Van: "[REDACTED]"
Verzonden: vrijdag 10 oktober 2025 09:37
Aan: "[REDACTED]" <[REDACTED]@brabantsedelta.nl>; "[REDACTED]" <[REDACTED]@brabantsedelta.nl>
Onderwerp: RE: Duiker tussen bosweg en heibloemstraat
Bijlage(n): memo A_status.docx

Onderwerp: Aanpassing watergangclassificatie door wijziging afvoerroutes Wildertse Arm

Datum : 13-05-2025

Nieuwe situatie

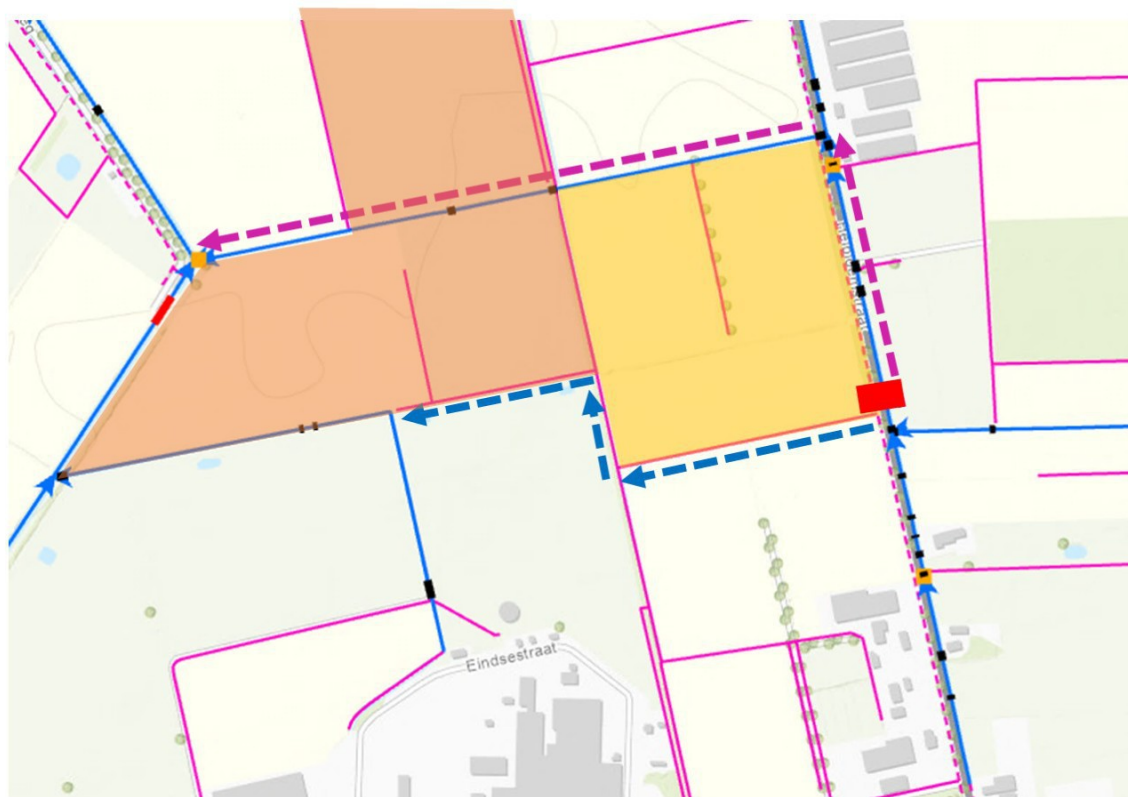
Hieruit blijkt dat [REDACTED] goed begrijpt dat [REDACTED] verantwoordelijk is voor het onderhoud en hier zelf al over heeft nagedacht. Ik zie deze stuwte/afsluiters echter niet terug in het DO, dus die zouden daar nog aan toegevoegd moeten worden.

Wat betreft de afvoercapaciteit: PVC 315 is ruim voldoende voor het afstromende gebied dat hierop uit gaat komen. In de huidige situatie stroomt een deel van het water aan de oostzijde van de Heibloemstraat onder de weg door, langs de percelen [REDACTED], richting de A-watergang aan de Bosweg. In de toekomstige situatie wordt dit water via de EVZ geleid, waardoor het bovenstroomse gebied dat hierop afwatert aanzienlijk kleiner wordt. Ik heb hierover destijds ook een memo geschreven voor [REDACTED] (zie bijlage). Ik vraag me nog af of de stuw inmiddels goed is opgenomen in het DO, hierover heb ik ook een opmerking geplaatst.

In de nieuwe situatie wordt een verbinding gerealiseerd onder de Heibloemstraat, zodat het hoofdwatersysteem aan de zuidkant langs het perceel van [REDACTED] stroomt. Tegelijkertijd wordt de afvoerroute naar het noorden, langs de Heibloemstraat, afgesloten met een stuw of dam (aangeduid met een rood blokje).

Als gevolg hiervan verschuift de hoofdafwateringsroute van de noordzijde naar de zuidzijde van het perceel van [REDACTED]. Dit betekent dat de zuidelijke watergang nu voldoet aan de kenmerken van een A-watergang. Een belangrijke overweging hierbij is dat een A-watergang niet mag uitmonden in een B-watergang. A-watergangen voeren immers minimaal 30 l/s af (T1), en deze afvoer neemt verder benedenstrooms alleen maar toe.

Specifiek voor dit project wordt er aan de zuidkant van het perceel van [REDACTED] een nieuwe watergang gegraven, enkele meters ten zuiden van de huidige watergang. Deze nieuwe watergang krijgt de status van A-watergang. De bestaande B-watergang direct ten zuiden van het perceel blijft behouden als B-watergang en blijft dienen voor perceelafwatering en als perceelscheiding. Tussen beide watergangen komt een strook te liggen die wordt ingericht als Ecologische Verbindingszone (EVZ). In EVZ's is het waterschap verantwoordelijk voor het onderhoud. Omdat het waterschap ook bij A-watergangen het onderhoud verzorgt, sluit deze inrichting goed aan.

De noordelijke watergang verliest zijn functie als hoofdafwateringsroute doordat de bovenstroomse toevoer via de Heibloemstraat wordt afgesloten met een dam. Hierdoor voldoet deze watergang niet langer aan de criteria voor een A-watergang en wordt deze afgewaardeerd naar B-status. In de nieuwe situatie fungeert de watergang als lokale voorziening voor incidentele wateraanvoer in droge periodes.
